NIEDERSCHRIFT ÜBER DIE ÖFFENTLICHE SITZUNG DES BAU-, MOBILITÄTS- UND UMWELTAUSSCHUSSES

Sitzungsdatum: Dienstag, 11.07.2023
Beginn: 18:15 Uhr
Ende: 20:05 Uhr
Ort: Sitzungssaal des Rathauses

| 5 | Bebauungsplan „Innenstadt VI“ für das Quartier Bahnhofstraße / Philippstraße / Postgasse im beschleunigten Verfahren gemäß § 13 a BauGB: Billigung nach frühzeitiger Beteiligung und Beschluss zur öffentlichen Auslegung | 3/164/2023 |

Lageplan

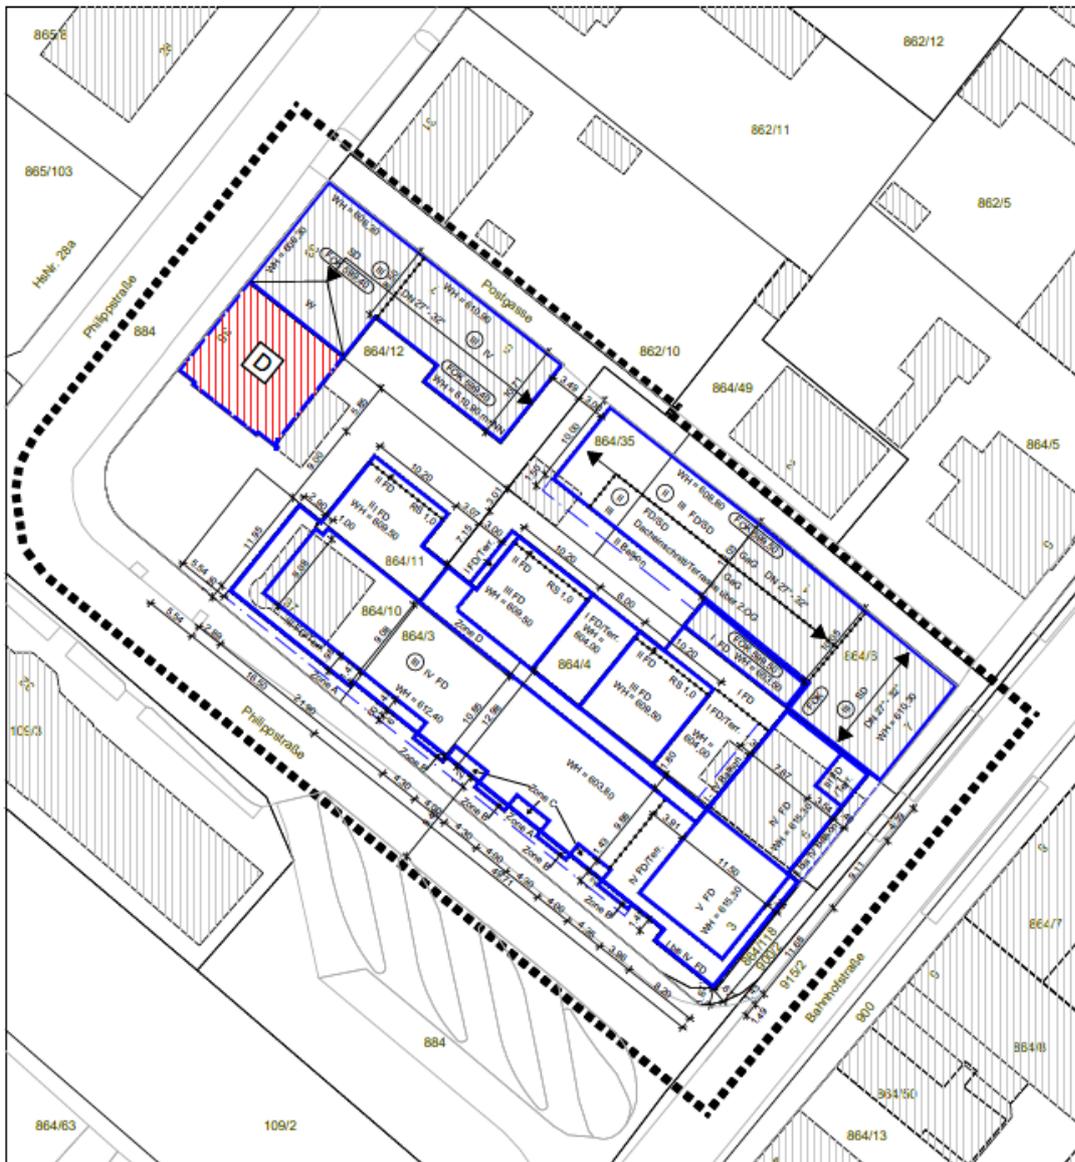
Der Lageplan zur Darstellung der Festsetzungen EG und unter Gelände/KG enthält teilweise Angaben zur FOK, bei Haus Nr. 7, Bahnhofstraße z.B. jedoch wurde keine Höhenlage eingetragen; bei Haus Nr. 7 Postgasse wurde keine Dachform angegeben, obwohl eine Nutzungstrennungslinie zu Haus Nr. 33 Philipstraße, wo SD vorgegeben wurde, eingezeichnet ist.

Im südöstlichen Bereich des Plangebietes ist z.B. keine Wandhöhe für das geplante Gebäude mit V Vollgeschossen angegeben, während die Einträge im nordwestlichen Bereich vorhanden sind.

Auch die angegebenen Höhenlagen für die Fertigfußbodenoberkanten der Erdgeschosse bitten wir zu überprüfen, da z.B. für das Haus Nr. 33 Philipstraße in unserem GIS eine `Höhe Boden absolut´ von 598,47 m angegeben ist, während in der Planzeichnung die FOK mit 599,40 m festgesetzt ist. Es bestünde ein knapper Meter Höhenunterschied.

Im Sinne fundierter Abwägung und aussagekräftiger Planung empfehlen wir zudem, die Höhenlagen der Oberkanten der vorhandenen umgebenden Straßenverkehrsflächen einzutragen.

Zugleich weisen wir darauf hin, dass der auf Fl. Nr. 864/10 eingetragene Fortsatz der Tiefgarage von 3,38 m über die geplante Gebäudebaugrenze hinweg in Richtung Linden zurückgenommen werden sollte bis zur genannten Baugrenze, da derzeit immer klarer wird, dass Bäume bereits an Wassermangel leiden. Somit sollte den Linden, welche bislang auch aus Fl. Nr. 864/10 Wasser bekamen, nicht um weniger Kubikmeter Tiefgarage willen, zusätzlich Wasser entzogen werden. Grüninseln in der Stadt sind stadtklimatisch gesehen unentbehrlich und höchst wertvoll.

Anhand des Luftbildes ist erkennbar, dass die Baumkronen der vorhandenen und im Bebauungsplan zu schützenden Linden ca. 3,5 m in das Grundstück Flurnummer 864/10 hineinragen. Ähnlich dürfte es mit dem Wurzelbereich aussehen. Die Grenze für die Tiefgarage sollte somit statt 2,17 m einen Grenzabstand von mindestens 3,50 m aufweisen. Der über die Baugrenzen hinausragende Bereich der Tiefgarage sollte von 3,38 m auf 2 m zurückgenommen werden.

**bei Haus Nr. 7, Bahnhofstraße soll die FOK ergänzt werden.
bei Haus Nr. 7 Postgasse soll die Dachform SD ergänzt werden.**

Im südöstlichen Bereich des Plangebietes ist die Wandhöhe für das geplante Gebäude mit V Vollgeschossen im Plan Festsetzungen über EG angegeben. Eine Änderung/Ergänzung ist nicht erforderlich.

Notwendige Ergänzung im Zusammenspiel zwischen den Planteilen „Lageplan, Darstellung der Festsetzungen EG und unter Gelände/KG“ und „Lageplan, Darstellung der Festsetzungen über EG“ sollen überprüft und ggf. durchgeführt werden.

Die Festsetzungen durch Planzeichen sind durch die Nutzungstrennungslinie zum Maß der baulichen Nutzung (Anzahl der Geschosse, Wandhöhe) zu ergänzen.

Der Entwurf ist entsprechend der fachlichen Würdigung zu ändern.

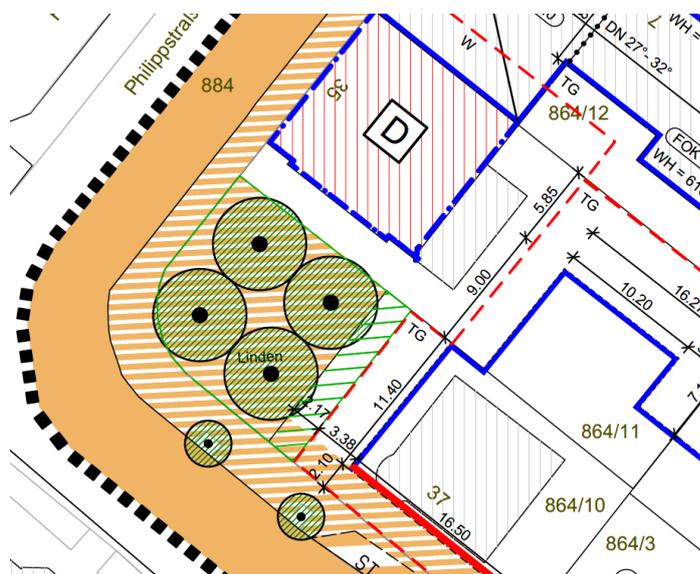
Das Gremium spricht sich im Neubaubereich für eine zeitgemäße moderne Bebauung aus, bei der Flachdächer zum Einsatz kommen können.

Bei der Gestaltung der Staffelgeschosse ist auf eine möglichst geringe Auskrugung der Dächer zu achten.

Die im Bereich des Staffelgeschosses entstehenden Brüstungsgeländer sind zwingend transparent bzw. in Stahlbau auszuführen.

Stellungnahme Stadtbaumamt:

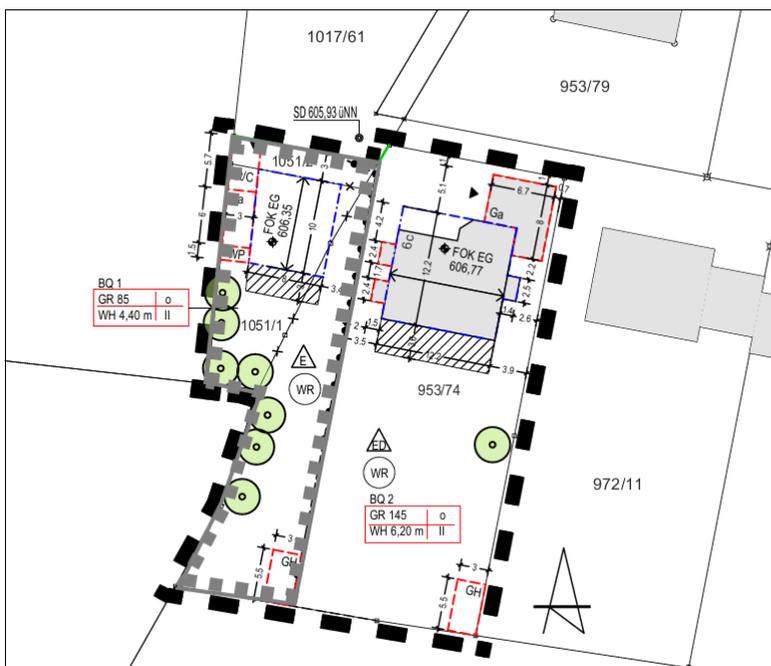
Gemäß § 9 Abs. 5 Ziffer 1 BauGB ist der Grundstücksbereich, der durch Windwurf des angrenzenden Waldes, gefährdet ist, zu kennzeichnen und mit dem Planzeichen 15.11 zu belegen (siehe nachfolgende Darstellung).
